*Expediente instruido a instancia de D. Gregorio de  
Palaño y S. Roman, en solicitud de licencia para  
construir de nueva planta la Casa Calle de Meron  
de Pander n.º 18, propia de D. Jose Maria Basualdo.*

*Memoria descriptiva de la construcción de la casa n.º 18  
situada en la calle del Meson de Paredes*

# Fachada.

*Calle del Meson de Paredes n.º 3 ant.º 18 mod.º manz.ª 61.*

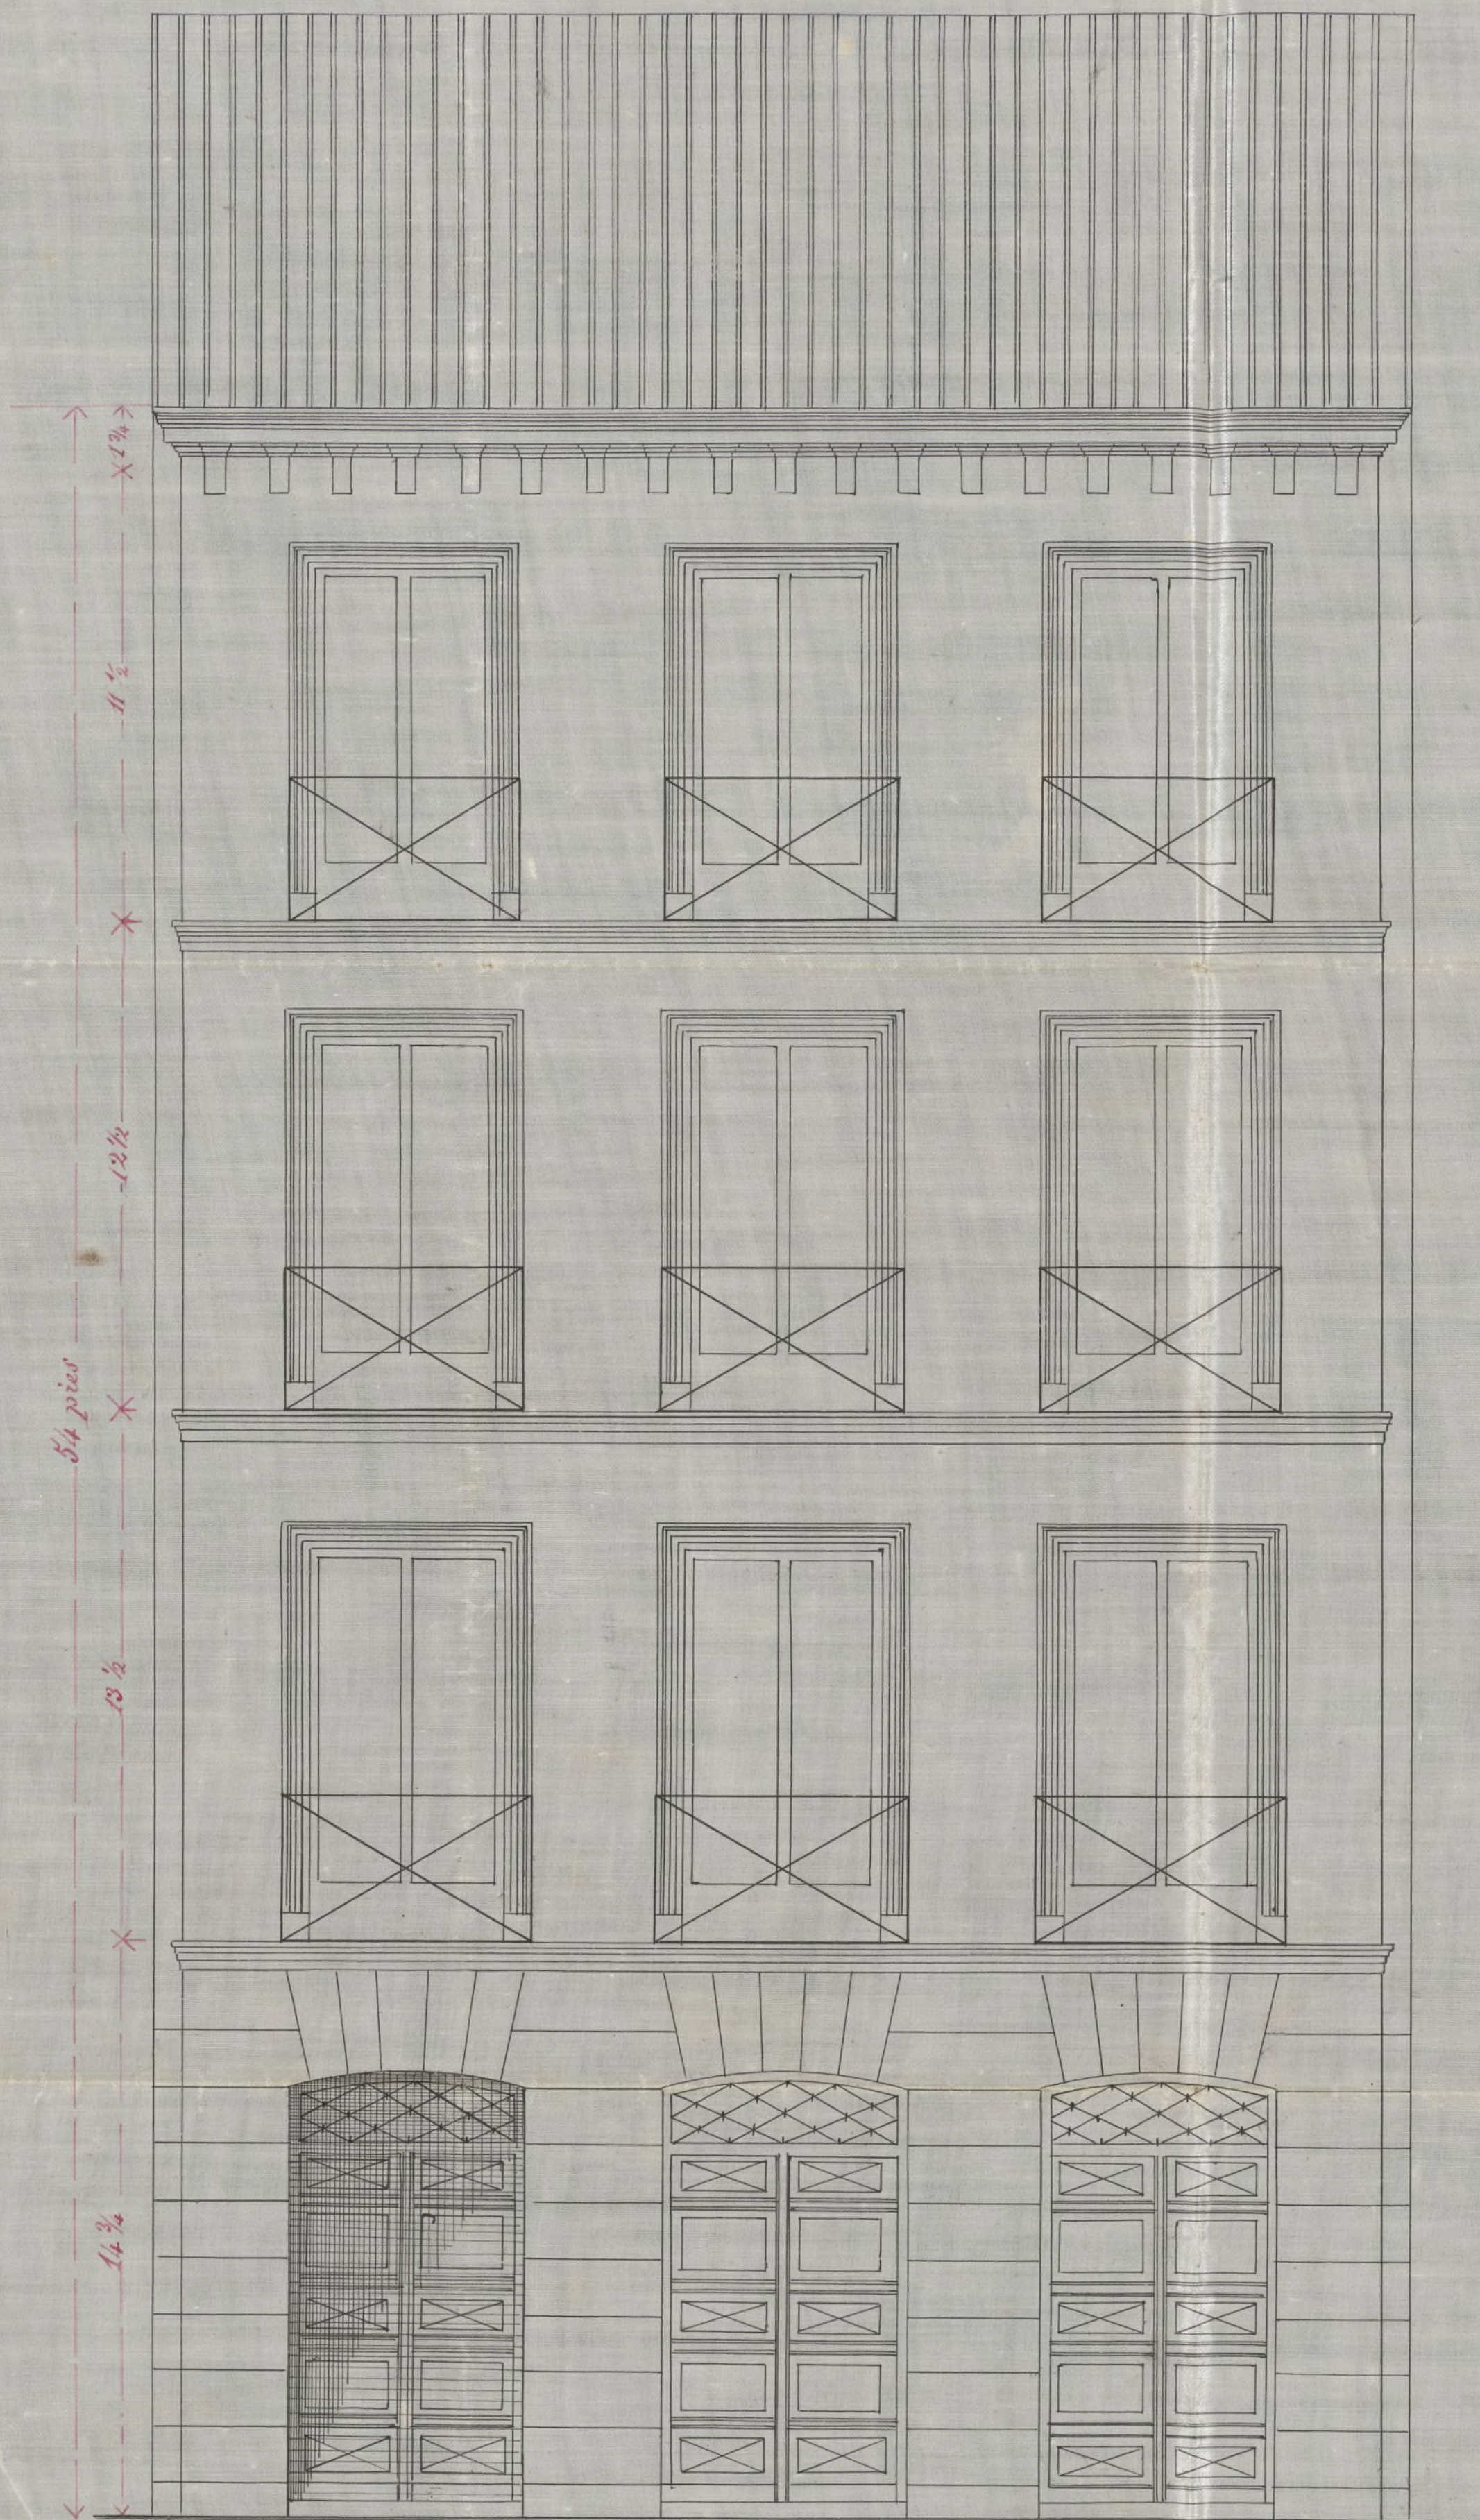
Examinado el plano de fachada que se presenta  
para la construccion de nueva planta de la casa  
n.º 18 mod.º de la Calle del Meson de Paredes, sus-  
crita por el Arquitecto de la Academia de San  
Fernando Don Miguel Menéndez, y la Memoria  
descriptiva que le es adjunta, enuncian ambos  
documentos conformes y ajustados a las prin-  
cipciones de la Real Orden de 10 de junio de  
1854 por lo que propongo a V. H. puede con-  
cederse la licencia que se solicita con el indi-  
cado objeto debiendo observarse las condiciones y  
reglas de construccion siguientes.

1.ª Los cimientos se construirán sobre terreno firme  
con pedernal vivo y mezcla de cal y arena, dándole  
1.ª Hts de espesor hasta 0.ª Hts mas bajo de la rasante  
de la Calle, donde retallándose 0.ª Hts. en cada lado se  
reunirá el rócalo en la tierra de 0.ª Hts en alto por  
lo menos y otros 0.ª Hts de espesor, resultando dos  
barridas desubiertas en el punto mas elevado de la

1.ª Colte y continuando estas a niveles hasta el mar bajo.  
2.ª Sobre el referido zócalo y con su espesor seguirá la fachada de fábrica de ladrillo y murela de cal y arena hasta la imposta del piso principal y en la misma fábrica los demás pisos con inclusión de los arcos de todos los huecos, sin permitirse los entrecanales, retallándose por la parte interior y proporcionalmente en cada uno de los pisos a fin de que se salte a la altura del arriete del alero de 0,70 m superior, el cual podrá ejecutarse según el parecer de Arquitecto Director sin exceder de un vuelo regular, colocándose sobre el mismo una línea general de plomo para reunir las aguas y dirigirlas a la alcantarilla pública por bajadas también de plomo cubiertas en el muro de fachadas o en la parte interior en relumbrido que se forman procurando contrariar al ornato de aquella.

3.ª Para el vuelo de los balcones se tendrá presente el art.º 180 de las ordenanzas de Policía Urbana, donde dadas 1,05 m alturas y 0,11 m la espacian de los balcones, quedando las patillas bien recibidas en el gradío de la fachada y coronadas 0,18 m por lo nuevo.

4.ª En las puertas no habrá basteante ni pedantes.

que salgan del filo de la fachada.

5.ª Las aceras laterales de losa de piedra brava que sea de 0,15 m espesor y 0,84 m de lado recortadas con mortero de cal y sin establecerse juntas en las uniones, debiendo estas colocarse sobre las molduras de las puertas o plomo de los huecos.

6.ª Se vibrará la fachada con un color agrada de el mistando un buen orden de construcción quitando un color claro al olo las puertas y colocando sobre la del portar el número de la casa.

7.<sup>a</sup> En la construcción de enclavados de la fachada se  
dispondrá que las alunas sean de forma colocadas  
frente a los muros, a excepción de las de los extremos  
que estarán en las esquinas de las medianerías; sien-  
do las puentes de maderor de 6' 6" y los tabo-  
res de buena calidad sin nudos saltadizos, po-  
niendo tres en el ancho de cada andamio, en-  
dando el Sr. Arquitecto no se carguen demasiada  
carga, y para evitar en lo posible todo accidente  
desagradable se colocarán maderor de 6' 6" o  
de 6' 6" o de 6' 6" entre las alunas que sirven  
de antepechos, elevándolo de los tabores 1.<sup>er</sup> 1/4  
procurando al establecer los (andamios) presentar  
la mejor solidez posible como igualmente  
en los andamios interiores.

Mediante el reunir este Expediente los requisitos  
previstos en las Reales disposiciones y acuerdos  
vigentes, expedíase la licencia al interesado, en  
ejecución de lo determinado por el Excmo. Ayuntamiento  
en 5. de Julio del año pmo. anterior
